## DODATEK Č. 1 ke Smlouvě o dílo

### „Modernizace přestupní zastávky „Nádraží“ v ul. Nádražní, České Budějovice“

## ZMENOVÝ LIST - VÍCEPRÁCE

## ZMĚNOVÝ LIST - MENĚPRÁCE

OPRAVA OBRUŠNÉ Vrstvy

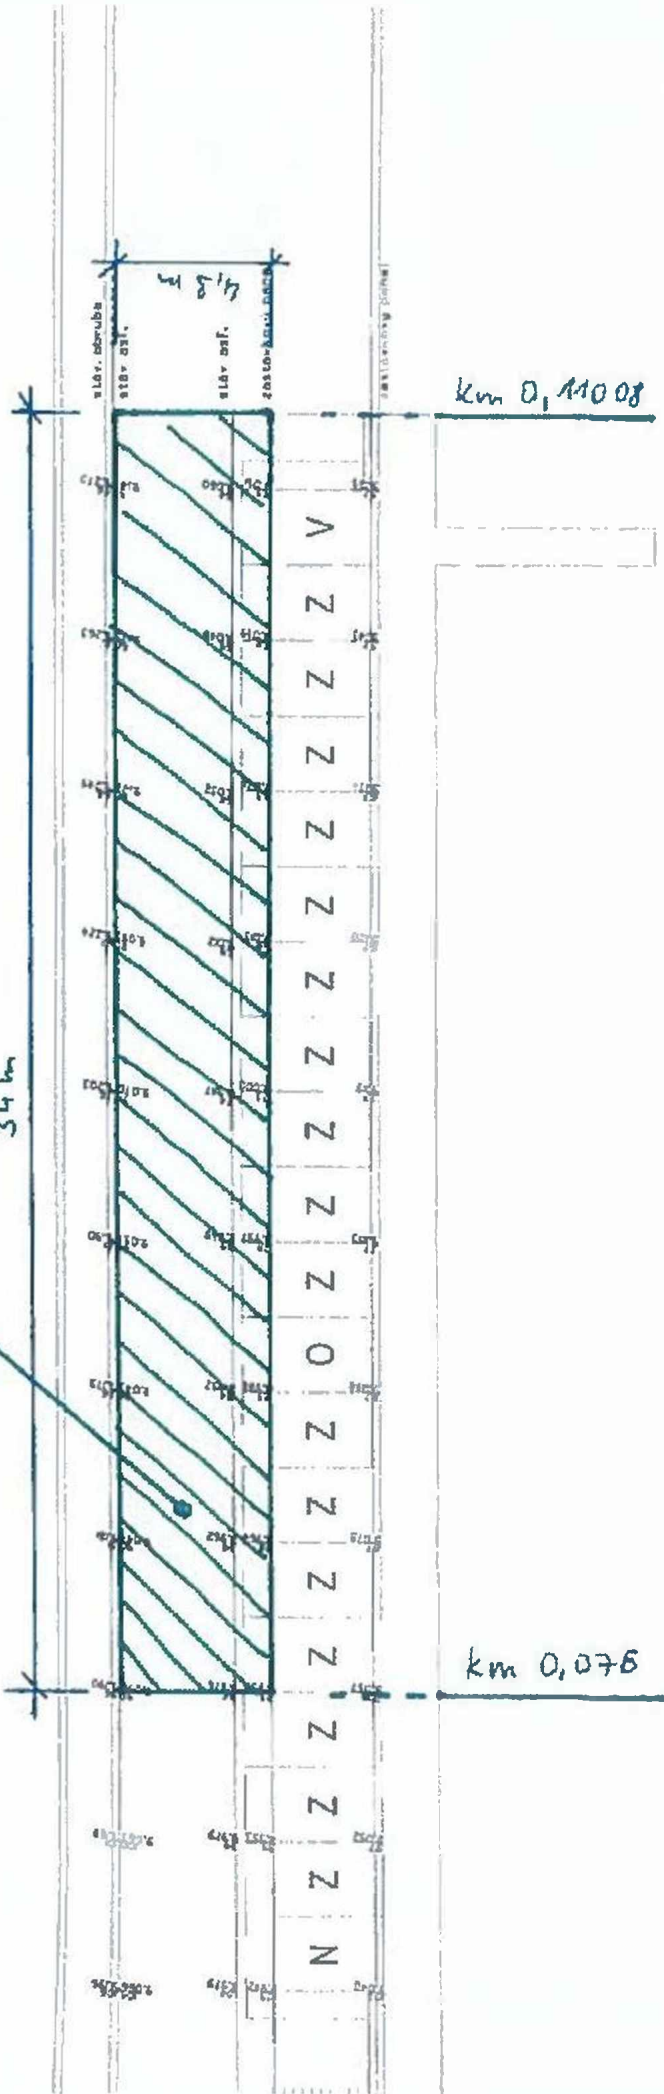
VP1	SO101	Po geodetickém vytyčení zastávkových panelů pro 1. etapu výstavby bylo zjištěno, že se okraj panelů směrem k vozovce nachází o 0 - 60 mm výše než je hrana zakřezované komunikace. Nejvyšší naměřená odchylka byla zaznamenána v místě bourané ušiční vpusť. Navržené zastávkové panely musí být vedeny v jednotném podélném sklonu - nemohou tedy výškově kopírovat stávající asfaltový kryt. Na základě doporučení autorského dozoru byl v rámci stavby snížen okraj panelů směrem k vozovce cca o 20 mm, čímž se dle geodetického zaměření podařilo snížit maximální odchýlku na 34 mm. Další snížení panelů nebylo možné s ohledem na skladbu podloží komunikace a výškové vedení stávajících inženýrských sítí. S ohledem na to, že celá komunikace má jednostranný příčný spád směrem k obrubníku u zastávek, bylo nutné navrhnout řešení, které umožní bezproblémový odtok srážkových vod a vyrovná nerovnosti vozovky. Navrženo bylo ztřevozování stávající obrusné vrstvy v celé šířce (řizdního pruhu ve stanovišti km 0,070 - 0,11008 a položení nové obrusné vrstvy v tl. 40 mm z asfaltové směsi SMA 11 S. Výše uvedeným řešením bude dosaženo požadovaného příčného sklonu komunikace, zajištěn bezproblémový odtok srážkových vod k odvodňovacím prvkům u zastávek a eliminací nerovností bude zajištěna bezpečnost silničního provozu. Položka frézování (kód 113154122) se nenachází v položkovém rozpočtu zhotovitele. Kalkulace jednotkové ceny u této položky byla provedena v cenové úrovni shodné s cenovou úrovní použitou pro sjednání ceny díla viz SOD VOP čl. VII podčl. G odst. 25. Kalkulace položky je přílohou změnového listu. S ohledem na dodržení rovinnosti podkladu pro pokládku nové obrusné vrstvy, bylo nutné použít frézu o šířce 2 m. Tato skutečnost, v kombinaci s malým rozsahem úpravy, má dopad na celkovou cenu položky frézování, kdy do kalkulace je počítáno s pronájmem frézy 6.2 m vč. přistavení vtz objednávka na frézování, která je přílohou změnového listu.
